Modulo per la presentazione delle osservazioni per i piani/programmi/progetti sottoposti a procedimenti di valutazione ambientale di competenza statale

Osservazioni allo S.I.A. relativo al Progetto di realizzazione di un parco eolico denominato "Sambuca" di potenza 90 MW, nei Comuni di Sambuca di Sicilia (AG), Santa Margherita di Belice (AG) e Contessa Entellina (PA), proposto dalla società Eni Plenitude Technical Services S.r.l.

codice di procedura 12377

**IL CONSULENTE
Ing. Mario Di Giovanna**

Figura 1: Estratto su Google Earth degli aerogeneratori dell'impianto eolico del Giudice (T) e Sambuca (S), con il cerchio di diametro 815 m (colore rosso)

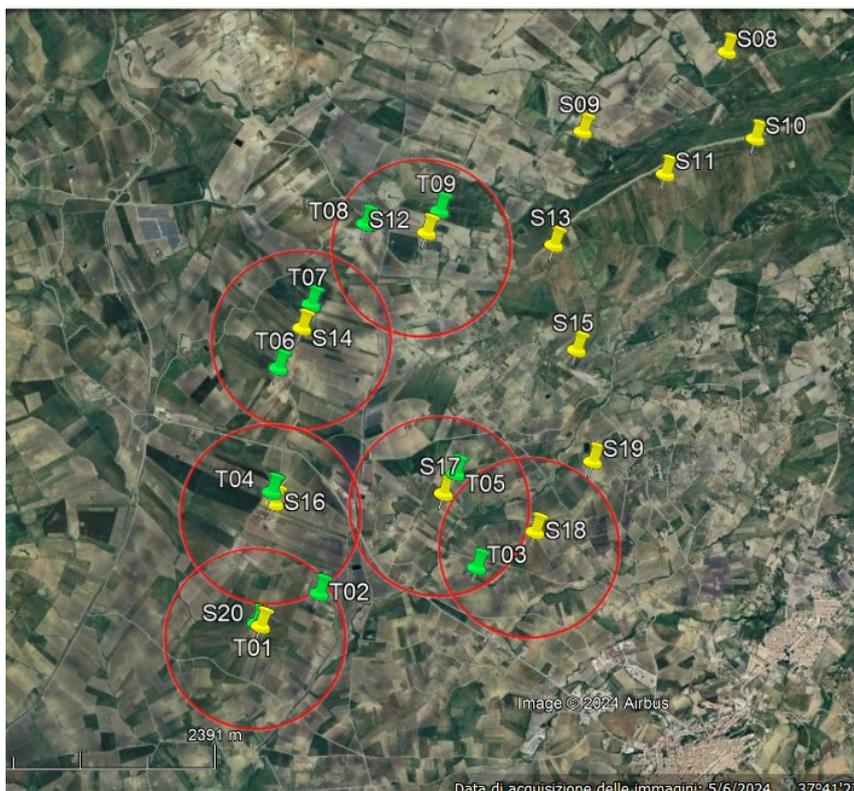
1. nella valutazione degli impatti cumulativi “[W_SAM_A_RE_02_Studio_Impatto_Ambientale](#)” pag. 520 e seguenti, non sono stati considerati gli impianti eolici in fase di autorizzazione (alcuni già con decreto VIA positivo), nell’arco di 10 km dall’impianto. Nello specifico non sono stati valutati gli effetti cumulativi degli impianti (Menfi, Leva, del Giudice, Duchessa, Costiere, Contessa);
2. parimenti non sono state valutate le verifiche di distanza di 5/7 volte il diametro del rotore tra gli aerogeneratori dettate dalle Linee guida del 2010. Nello specifico si osserva che anche considerando il minimo di 5 volte il diametro (815 metri) la distanza minima non è verificata tra (*rif. fig.1*):
 - l'aerogeneratore S20 (impianto Sambuca) T01 (impianto del Giudice) e T02;
 - S16 con T04,
 - S17 con T05 e T03;
 - S18 con T03;
 - S14 con T07 e T06;
 - S12 con T08 e T09.

3. se nelle verifiche di distanza tra gli aerogeneratori si utilizzasse il valore più conservativo e, come si vedrà, più adatto alle emergenze naturalistiche e paesaggistiche della zona di 7 volte il diametro, molti altri aerogeneratori non soddisferebbero le condizioni di distanza minima;
4. il cumulo tra questi impianti non ha effetti solamente sulla componente paesaggistica ma anche in quella ambientale. Come si vedrà nel corpo della relazione la zona è un importante santuario dei rapaci, circondata da SIC e ZPS, limitrofa ad una IBA. La presenza di numerosi impianti rischia di azzerare l'habitat di numerose specie protette presenti (per il dettaglio si faccia riferimento al successivo *cap. 4*). Tale evenienza non è stata valutata nello SIA. Inoltre di tali effetti cumulativi non si fa menzione nella VinCA (*W_SAM_A_RE_04_Studio_di_Incidenza_Ambientale_Screening*);

Per tali motivi lo SIA. risulta incompleto e lacunoso e va integrato con la valutazione puntuale degli altri impianti insistenti nel territorio, con una procedura di VincA di secondo livello e con un monitoraggio dell'avifauna e dei chiropteri esteso almeno per un anno

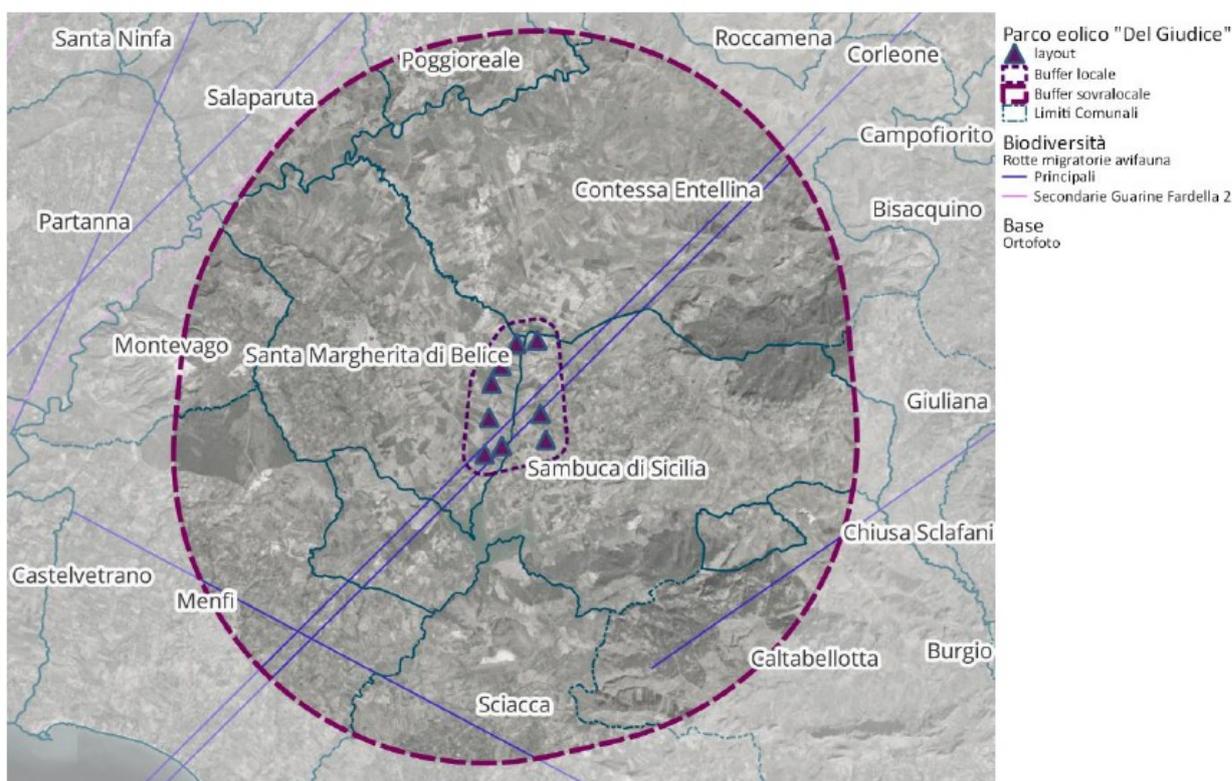
Il parco in progettazione è attraversato quindi da rotte migratorie "principali", ³ si veda a tal proposito anche la **figura 3** tratta dalla relazione di VincA allegata allo SIA del parco eolico del Giudice (Non si è potuto fare riferimento a documentazione analogo del parco eolico Sambuca perché nello SIA mancano specifici studi sull'avifauna)

Figura 4: Immagine tratta dal SITR con indicati in giallo gli aerogeneratori. In verde la IBA N°215. La distanza dall'aerogeneratore S20 è inferiore ad 1km

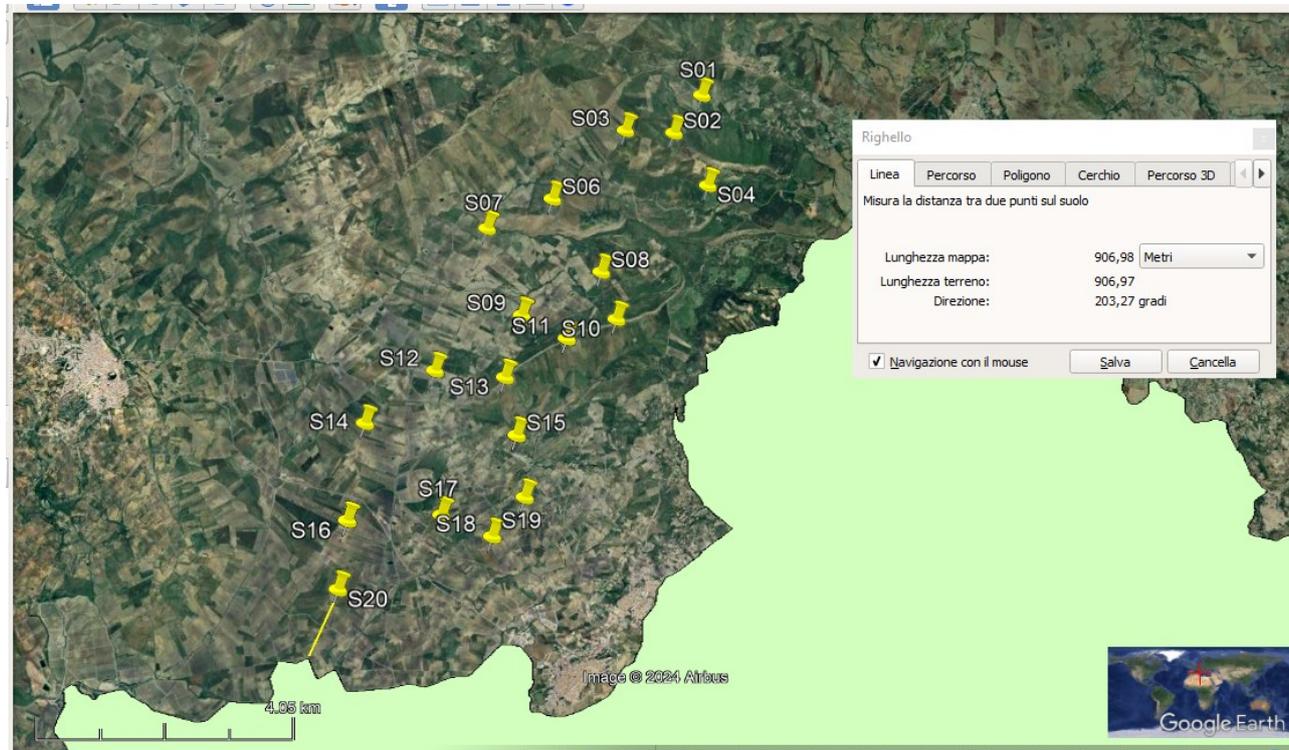
L'impianto è a meno di 1 km dall'IBA 215 (Important Bird Area) *rif. fig. 4.*

Figura 5: Stralcio della *Bird Sensivity map in relation to wind energy development*, con inserite in giallo le posizioni degli aerogeneratori. Tutti gli aerogeneratori ricadono in area Very High sensitivity (rosso)

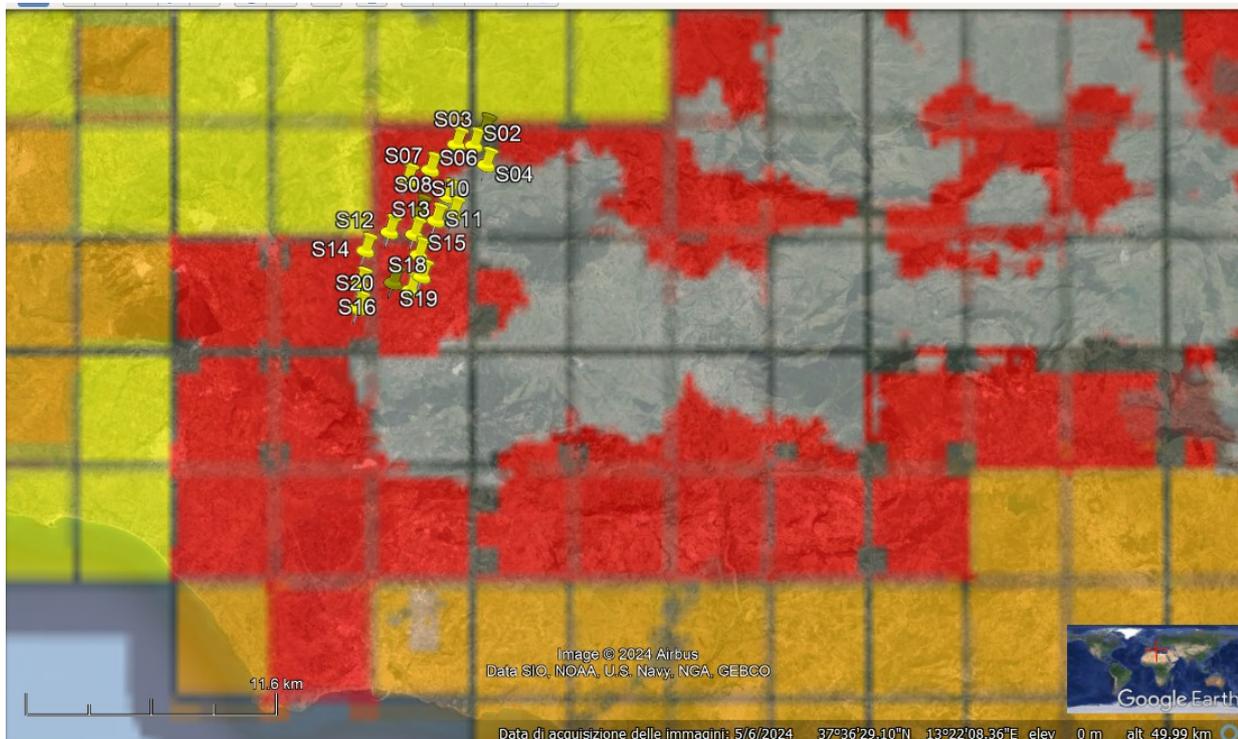
L'area è per altro considerata ad alto valore avi-faunistico dalla LIPU nello specifico l'intero impianto ricade tra i livelli di sensibilità Very High (Nella mappa in rosso) della *Bird Sensivity map in relation to wind energy development* (rif. fig. 4)

Figura 6: in rosso le aree dove è stato osservata l'aquila fasciata. In giallo gli aerogeneratori. Le aree si sovrappongono all'area di progetto

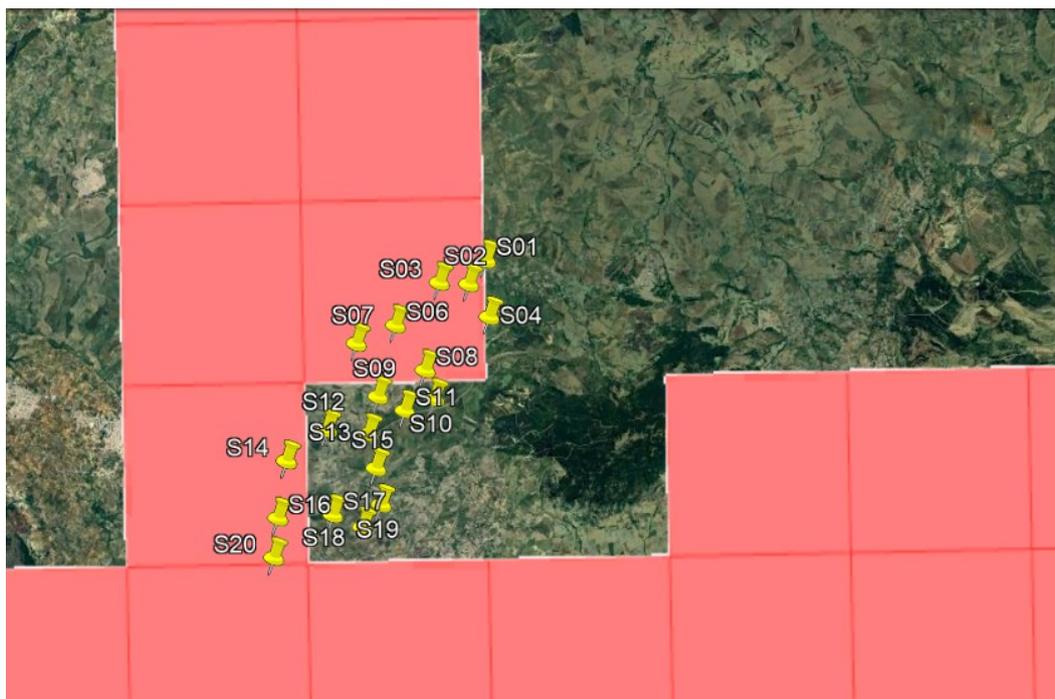
In seno al progetto Progetto LIFE14 NAT/IT/001017 – ConRaSi nell'area di progetto è stata osservata la presenza dell'Aquila di Bonelli (*Aquila fasciata*) ***ref. fig. 6***, le mappe del progetto sono liberamente consultabili sul SITR.

Figura 7: Habitat altamente idonei (nero) ed idonei (grigio) per l'Aquila di Bonelli (*Aquila fasciata*). In giallo gli aerogeneratori

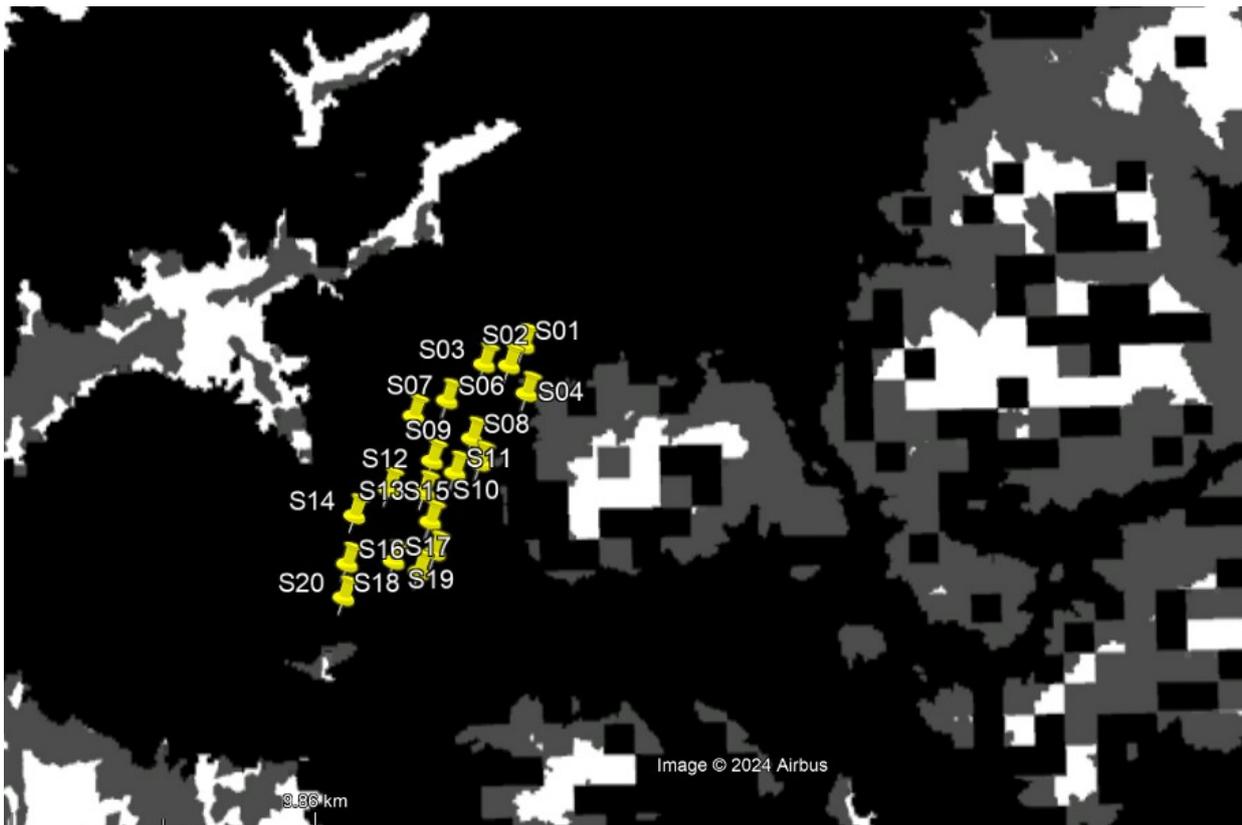
L'area di progetto si trova per altro all'interno di habitat idonei (high suitability) per l'Aquila di Bonelli (*Aquila fasciata*). Tali habitat legati all'accerta presenza del suddetto rapace vanno rigorosamente tutelati e preservati (rif. fig. 7 e cartografie del SITR).

Tali emergenze ambientali sono state trascurate dallo S.I.A. e per la sensibilità della specie ai disturbi di tipo antropico con particolare riferimento ai parchi eolici, rendono il progetto incompatibile con gli alti valori ambientali dell'area.

Figura 8: in rosso le aree in cui è stato osservato nel progetto Life il Falco Lanario. Le aree si sovrappongono all'area di progetto

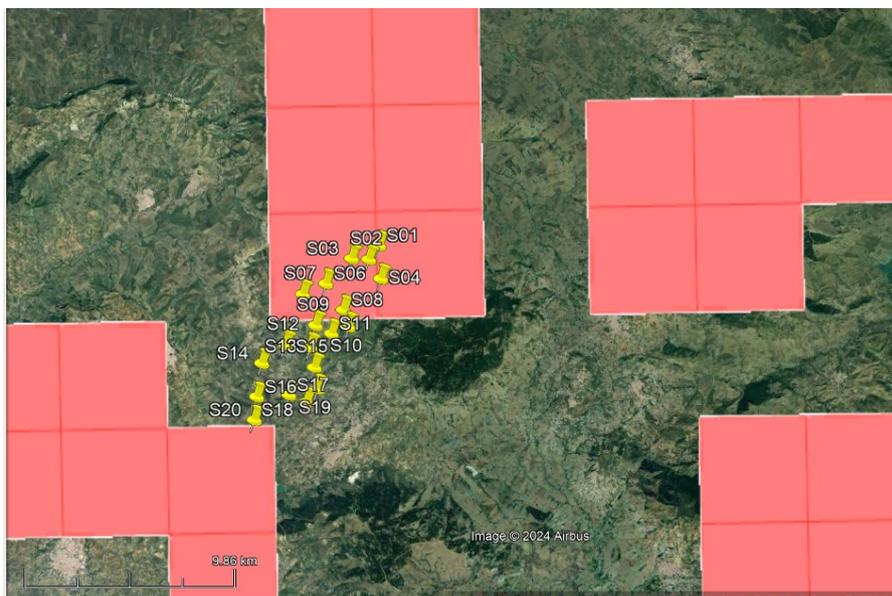
In seno al progetto Progetto LIFE14 NAT/IT/001017 – ConRaSi, nell'area di progetto è stata osservata la presenza del Falco Lanario (*Falco biarmicus feldeggii*) *ref. fig. 8*, le mappe del progetto sono liberamente consultabili sul SITR.

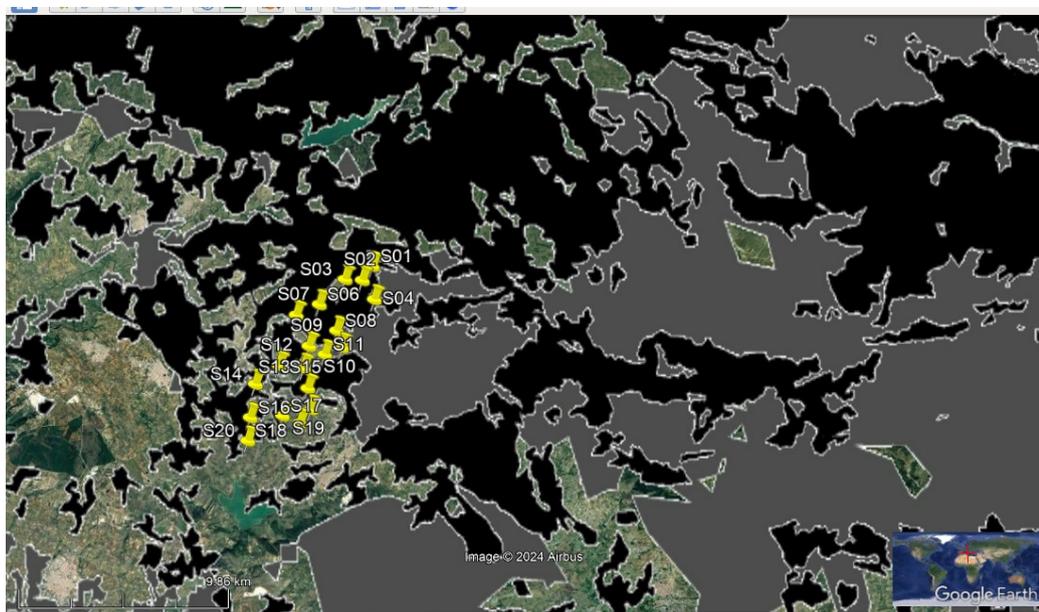
L'area di progetto si trova per altro all'interno di Habitat idonei (high and medium suitability) per

Tali emergenze ambientali sono state trascurate dallo S.I.A. e per la sensibilità della specie ai disturbi di tipo antropico con particolare riferimento ai parchi eolici, rendono il progetto incompatibile con gli alti valori ambientali dell'area.

Figura 10: in rosso le aree in cui è stato osservato nel progetto Life, il Capovaccaio. Le aree si trovano a meno di 10 km dall’area del progetto

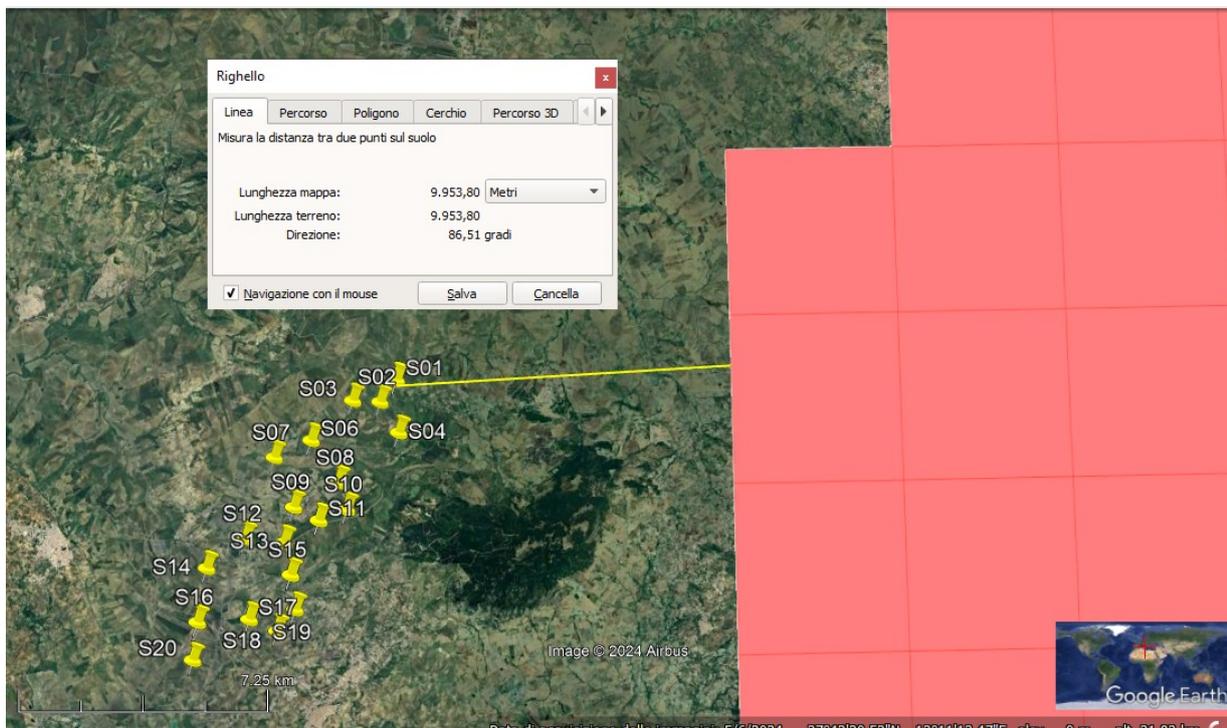
In seno al progetto Progetto LIFE14 NAT/IT/001017 – ConRaSi, nell’area di progetto a meno di 10 km di distanza è stata osservata la presenza del Capovaccaio *ref. fig. 10*, le mappe del progetto sono liberamente consultabili sul SITR.

Figura 11: Habitat altamente idonei (nero) ed idonei (grigio) per Il Capovaccaio (*Neophron percnopterus*). In giallo gli aerogeneratori

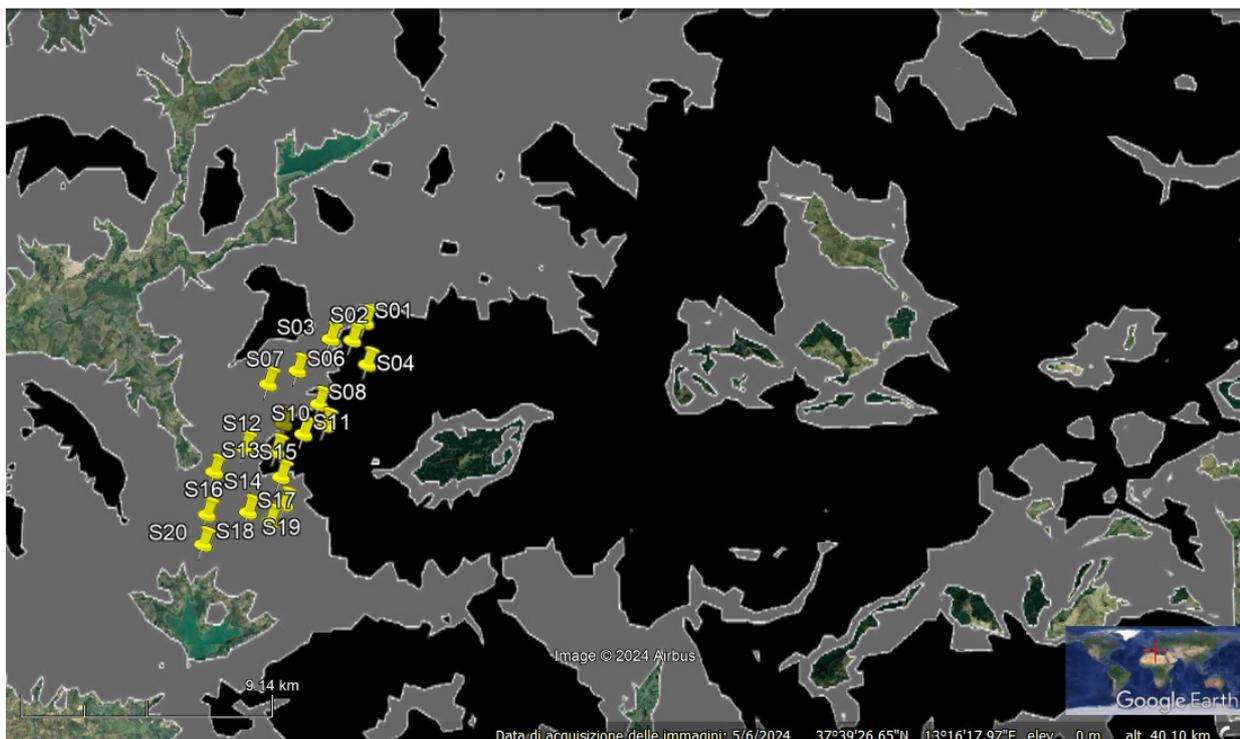
L’area di progetto si trova per altro all’interno di Habitat idonei (medium suitability) per il Capovaccaio (*Neophron percnopterus*). Tali habitat legati all’accerta presenza del suddetto rapace vanno rigorosamente tutelati e preservati (*ref. fig. 10 e cartografie del SITR*).

Tali emergenze ambientali sono state trascurate dallo S.I.A.

Figura 12: Stralcio
W_SAM_A_VC_17_Curve_di_isolivello_acustico_del_campo_eolico_nella_fase_di
_funzionamento

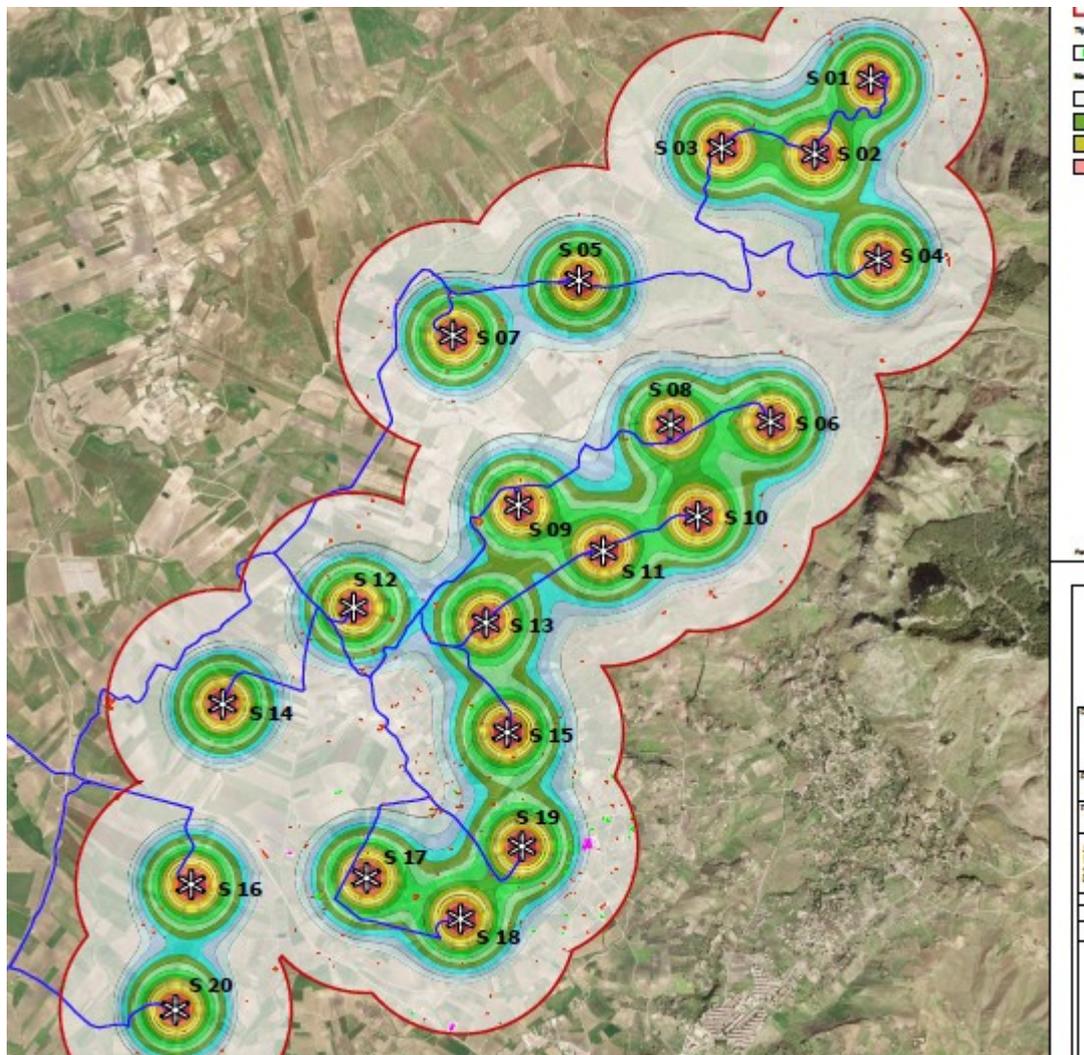
Nello studio la simulazione dell'impatto acustico in fase di esercizio sono riportate nel documento *W_SAM_A_V_17_Curve_di_isolivello_acustico_del_campo_eolico_nella_fase_di_funzionamento*. Riportato in stralcio in *figura 12*.

Si segnala la scala molto elevata del disegno e l'assenza di simulazioni in funzione della velocità del vento normalmente presenti in analoghi studi.

In ogni caso anche ipotizzando la mappa si riferisca alle emissioni massime siano si noti come le zone con un'emissione superiore ai 35 db siano molto estese e come questo potrebbe creare un disturbo per l'avifauna protetta.

Si noti inoltre come la mappa provvisoria di rumore dello studio sia stata elaborata per un'altezza pari a 4 metri (*rif. pag. 45 Studio Acustico*), si noti come la dichiarazione sull'altezza per la creazione delle mappe acustiche sia stata fatta per le attività di cantiere, si desume anche se non esplicitamente dichiarato che le stesse valutazioni siano state fatte per la fase di esercizio).

Considerando che la sorgente di emissione si trova a circa 200 metri di altezza, e che le emissioni a tale altezza sono pari a 104,0 dB (A) per un vento di 8m/s (*rif. pag. 36 Studio acustico*) a quota volo di uccelli, rapaci e chiropteri le mappe di emissione sonora saranno molto più intense ed estese.

L'altezza di 4 metri è compatibile quindi con la verifica nel caso in cui il recettore da valutare sia un uomo, nel caso di avifauna invece le verifiche **andrebbero fatte anche per la quota di volo dell'avifauna protetta che può tranquillamente arrivare ai 200 metri, altezza di emissione delle fonti sonore, e quindi le mappe presentate per tali recettori sensibili sono di molto sottostimate perché la sorgente sonora è più vicina.**

Queste emergenze ambientali avrebbero dovuto imporre un valore limite di emissione di cui all'art. 2 dpcm 14/11/1997 per zone particolarmente sensibili Leq [dB(A)] posto pari a 45 dB per il periodo diurno e 35 dB per il periodo notturno e non certo quello assimilabile a zone industriali.
